大飯3号機（4号機） 化学体積制御設備配管の取替工事の概要 について

関西電力 大飯発電所
2021年9月

大飯3号機（4号機）化学体積制御設備配管の取替工事を実施するため、設計及び工事計画変更認可申請の説明を以下のとおり実施する。

2. 工事内容

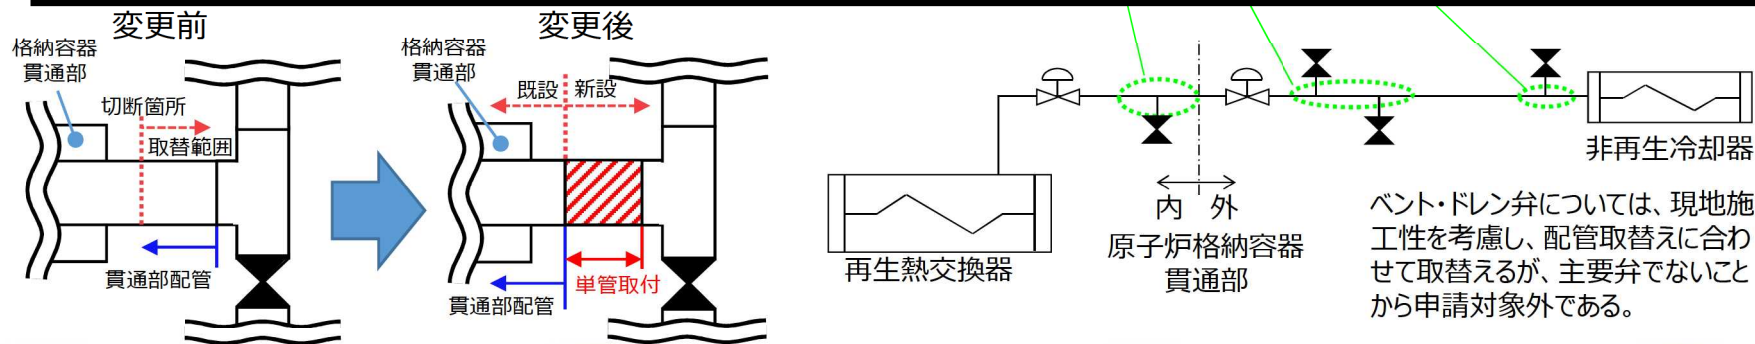
- 下記に示す部位において、耐腐食性に優れている材料（SUS304→SUS316）に取替えるとともに、ソケット溶接を突合わせ溶接に変更する。また、既設格納容器貫通部配管との接続を考慮し、単管を取付ける。
